一般公開施設の検討状況について

●出雲市トキ一般公開実施計画書の変更について

① 観察施設 (トキ観察舎)

・通路 (橋) 設置位置

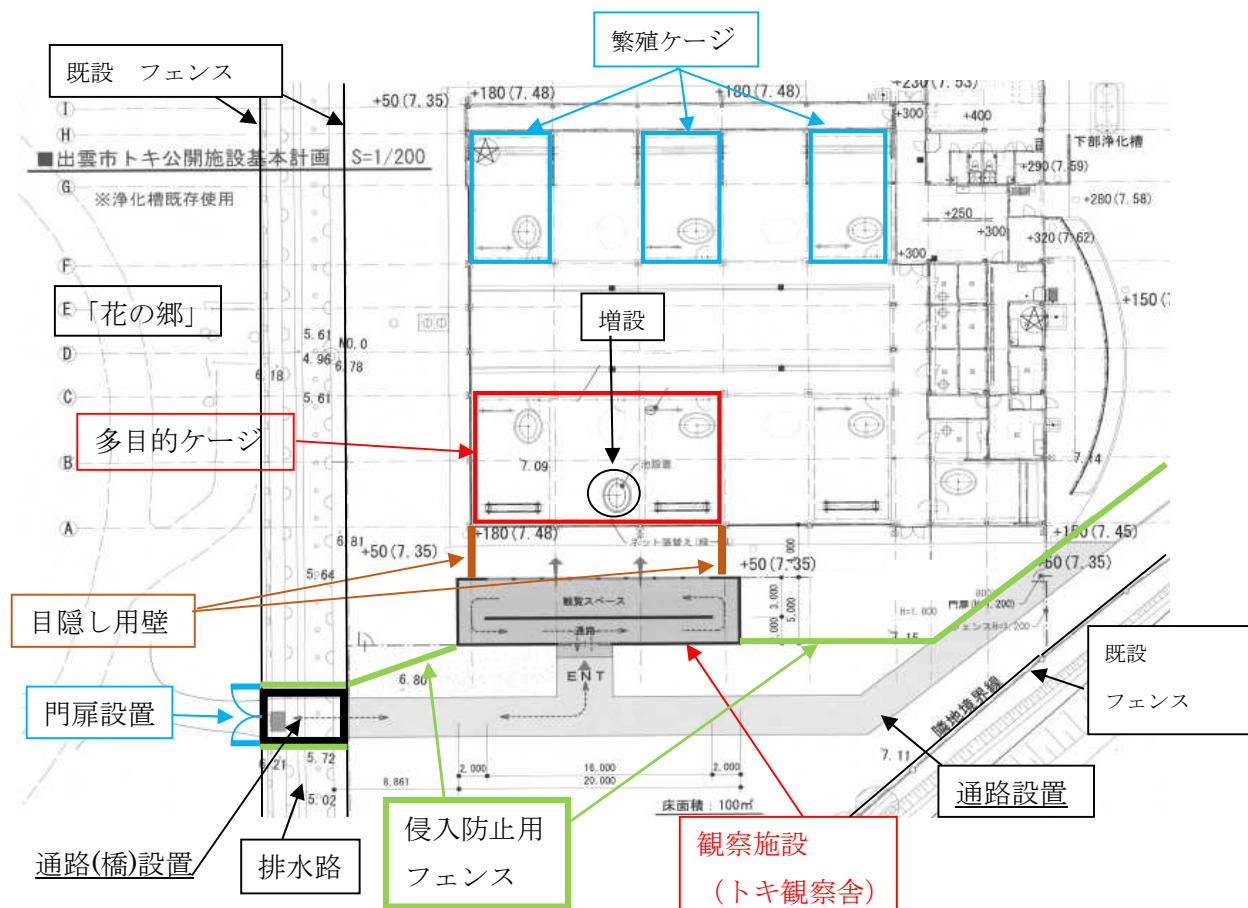
変更前：図面のとおり。

変更後：当初図面より南に約 20 m 移動、それに伴い通路の設置場所変更。

隣接の県施設「花の郷」との現地協議により、花の郷内の設備位置等を考慮し変更。

平面図

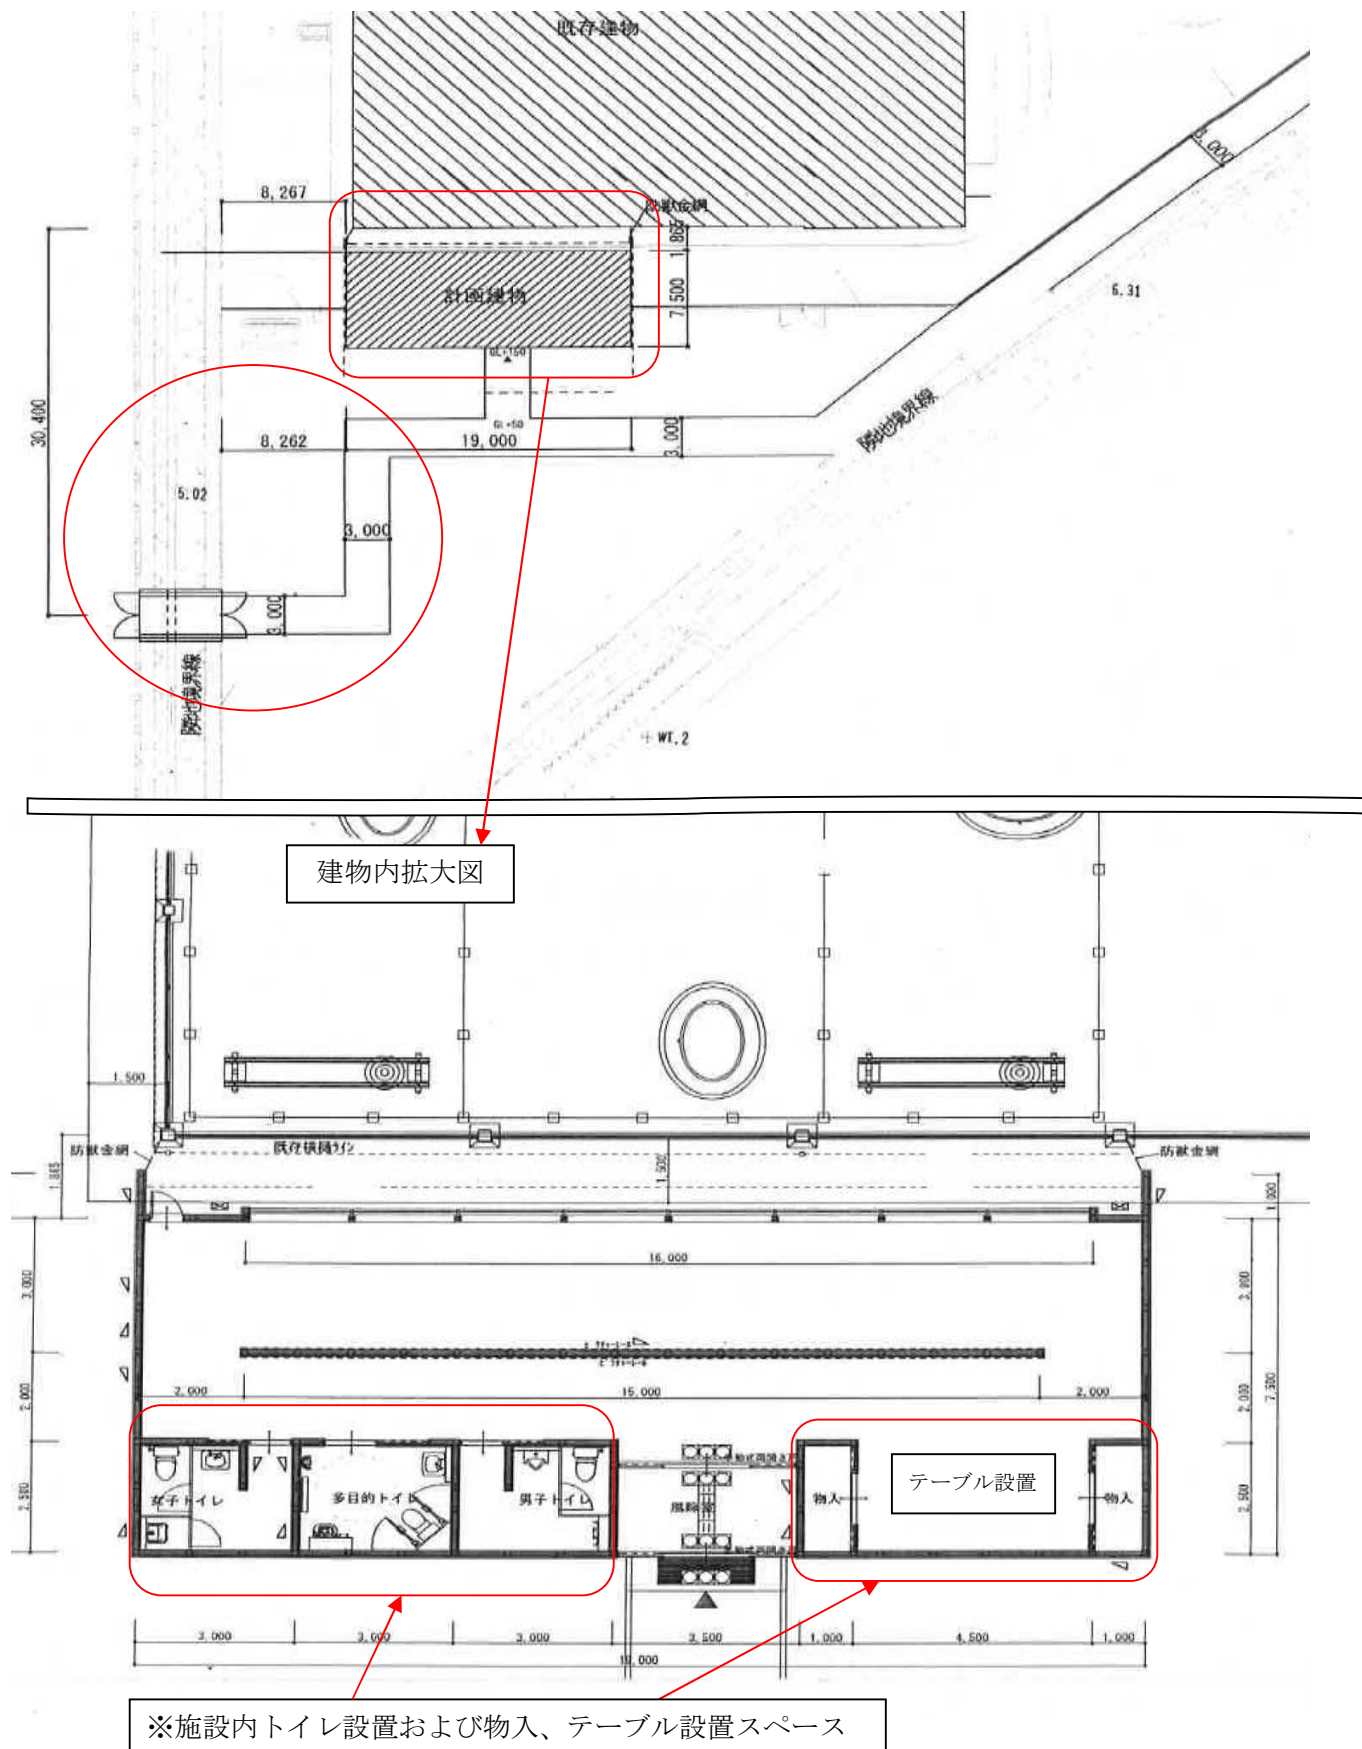
変更前：木造鉄板平屋建て、床面積 100 m² (5 m × 20 m)

変更後：木造鉄板平屋建て、床面積 142.5 m² (7.5 m × 19 m)

建物内トイレ、テーブル設置スペース、収納庫を追加

断面図

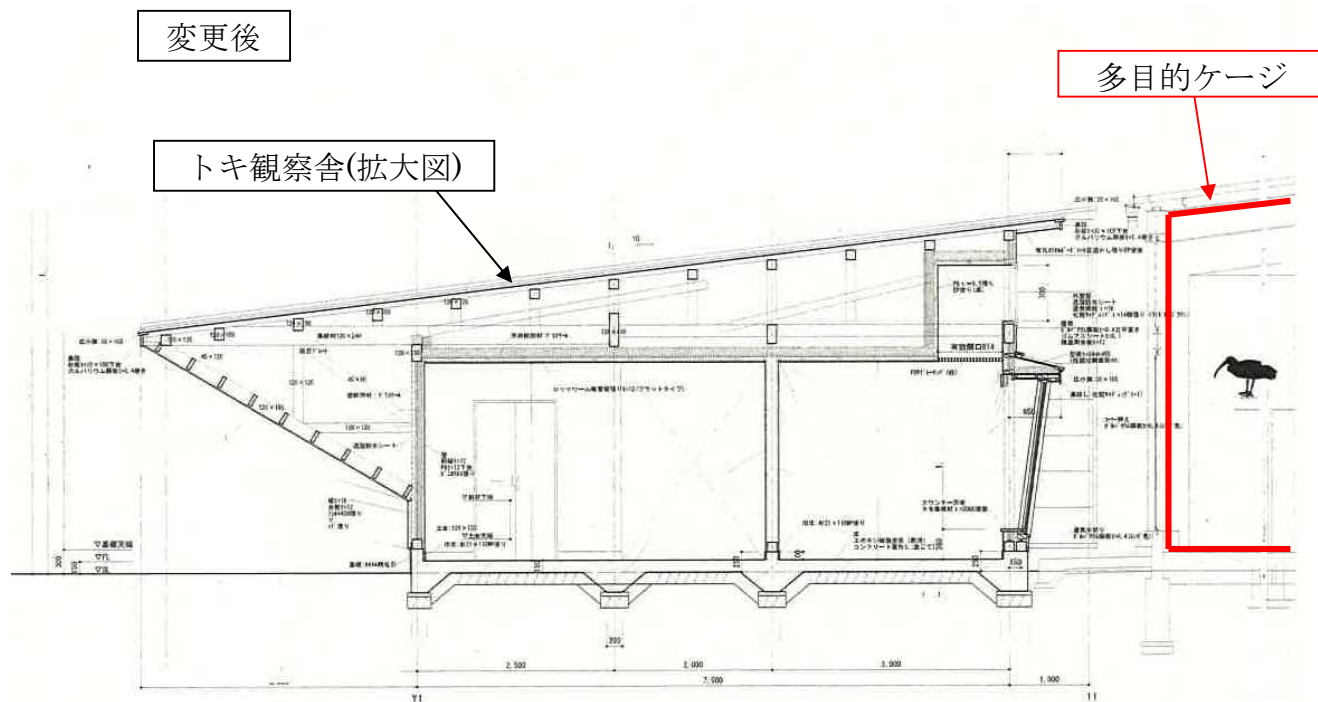
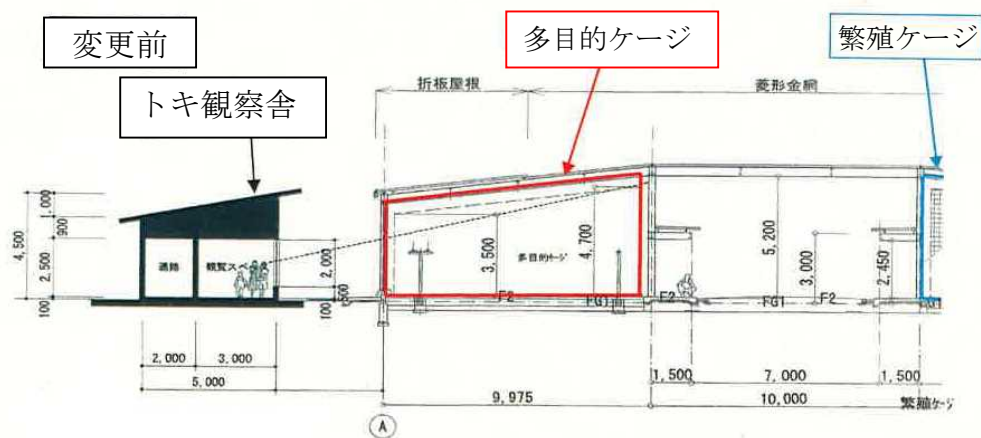
※屋根構造については、再検討中。
